Parkbänke aufstellen

BA-Antrags-Nr. 20-26 / B 03644 des Bezirksausschusses
des Stadtbezirkes 5 Au-Haidhausen
vom 16.02.2022

a) Zwei Bänke an der Wolfgangstraße 18, vor dem ASZ

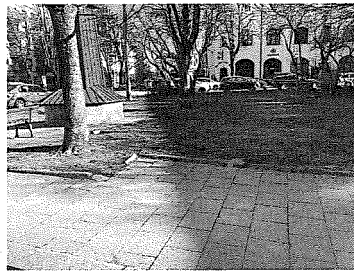
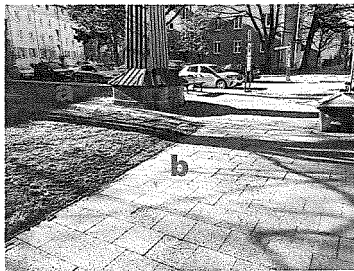
Ihr Vorschlag, Bänke zwischen den Bäumen senkrecht zur Wolfgangstraße zu platzieren (a), kann aus Platzgründen nicht umgesetzt werden. Die Bänke würden mittig zwischen den Bäumen von beiden Seiten nutzbar aufgestellt werden und sind so nicht barrierefrei erreichbar. Dem Vorschlag, Bänke vor den Bäumen zu platzieren, können wir wegen den Wegebeziehungen nicht empfehlen. Gerne stellen wir jedoch eine weitere Bank an der Hauswand des ASZ, neben die bestehende Bank auf (b).

d) Genoveva-Schauer Platz, neben dem Bücherschrank

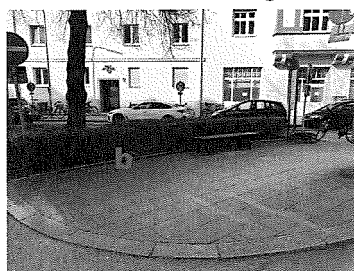
Eine Bank direkt rechts neben dem Bücherschrank (a) können wir nicht empfehlen, da diese halb auf der Kleinsteinfläche, halb auf der Baumscheibe stehen würde. Weiter rechts zwischen dem Baum und dem Blumentrog wäre eine Bank (b) gut möglich.
